Zaprojektowanie i budowa drogi gminnej, klasy G do terenów inwestycyjnych położonych w miejscowości Strzelno, na odcinku położonym między drogą wojewódzką nr 255 (Strzelno – Pakość), a drogą krajową nr 15 (Trzebnica Ostróda)

Gmina Strzelno na podstawie art. 38 ust 1 i 2 Ustawy z dnia 29 stycznia 2004r. Prawo zamówień publicznych (Dz. U. z 2017 r. poz. 1579), informuje, że w ramach prowadzonego postępowania o zamówienie publiczne jw. wpłynęło zapytanie od jednego z wykonawców, którego treść przedstawiamy poniżej wraz z wyjaśnieniami zamawiającego.

PRZESKÓJ HYDROGEOLOGICZNY B - B

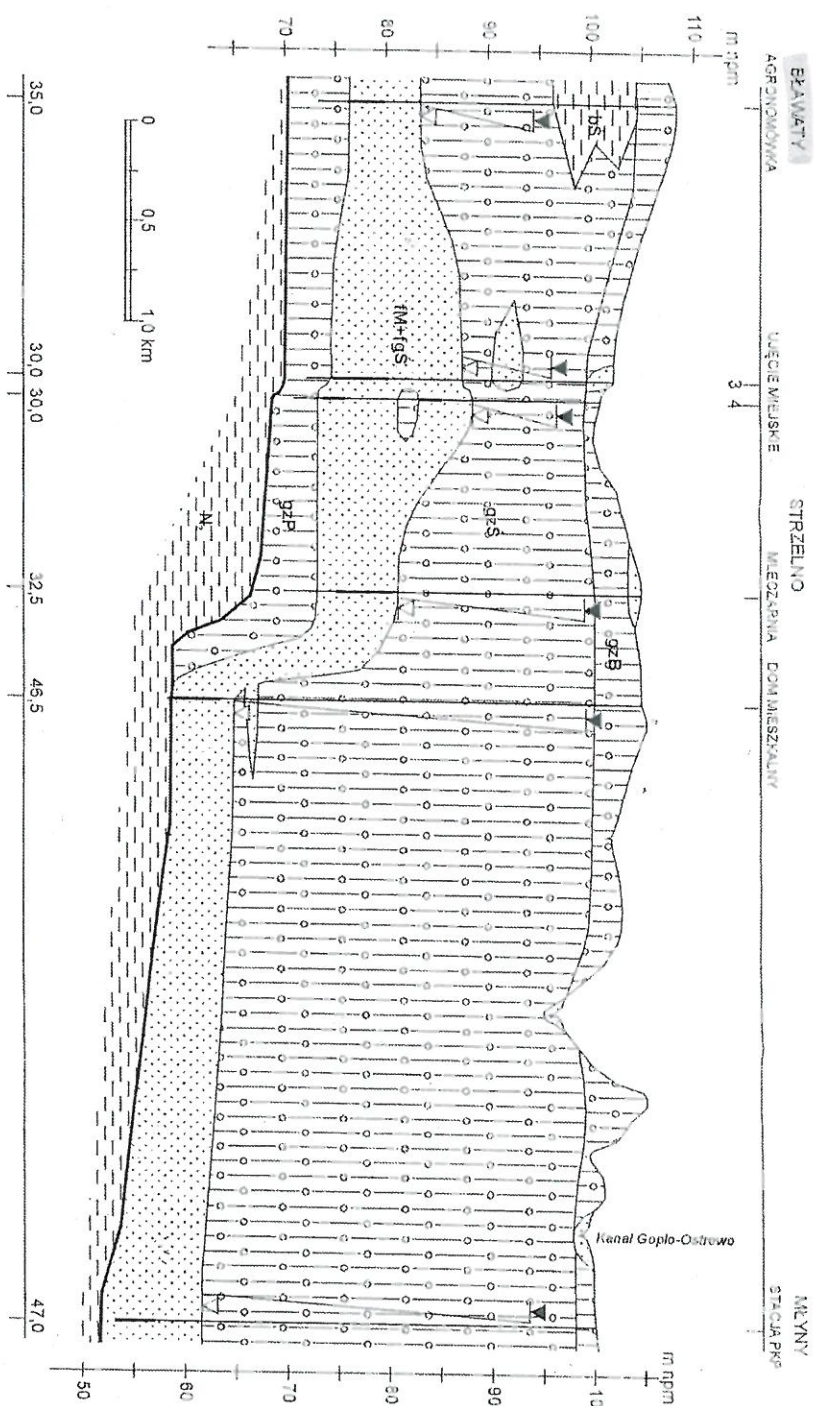
Prosimy o załączenie badań geotechnicznych potwierdzających występowanie gruntów wątpliwych i wysadzeniowych.

W załączeniu dokument na podstawie których firma opracowująca PFU określiła występowanie ww. gruntów na podstawie badań archiwalnych przygotowanych przy opracowaniu studium obwodnicy miasta Strzelna.
